Objet : JETTE. Place Cardinal Mercier, 6-12.

Demande de permis d'urbanisme portant sur la transformation des combles en bureaux et le remplacement des portes d'entrées en façade avant.

Avis de la CRMS

Situation projetée du rehaussement de la trémie d'ascenseur en façade arrière (extrait du dossier)

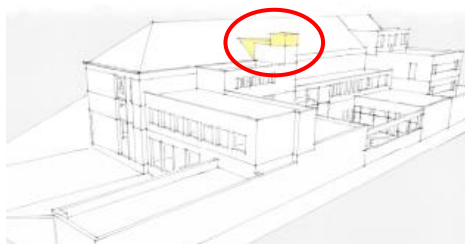
La demande vise la transformation des combles pour aménager des bureaux paysagers à destination du personnel de la bibliothèque. Les travaux prévoient notamment le rehaussement de la trémie de l'ascenseur existant et l'accès aux combles par un volume rattachant cet ascenseur à la toiture (mêmes briques de parement). L'impact de cette rehausse serait limité grâce au déplacement de la machinerie de l'ascenseur en cave. Le percement de 14 fenêtres en toiture est également prévu pour permettre à la lumière naturelle d'éclairer les futurs bureaux.

Après examen du dossier, la CRMS ne s'oppose pas à l'occupation des combles par le personnel de la bibliothèque. Elle émet un avis favorable sur les interventions projetées car elles s'inscrivent dans le respect du bâtiment inscrit à l'inventaire et sont sans impact sur les édifices protégés de la place Cardinal Mercier.

Situation projetée de la façade avant (extrait du dossier)

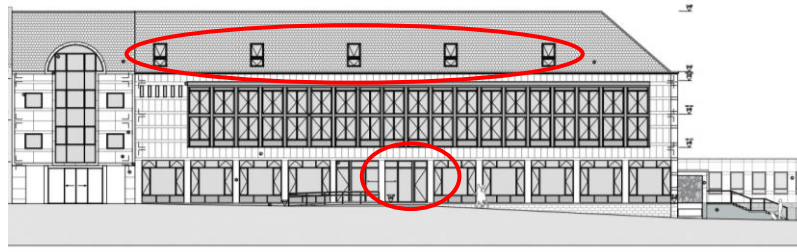
Une autre intervention concerne le remplacement des portes d'entrées battantes par des portes coulissantes en façade avant (couleur laiton brossé identique aux châssis actuels).
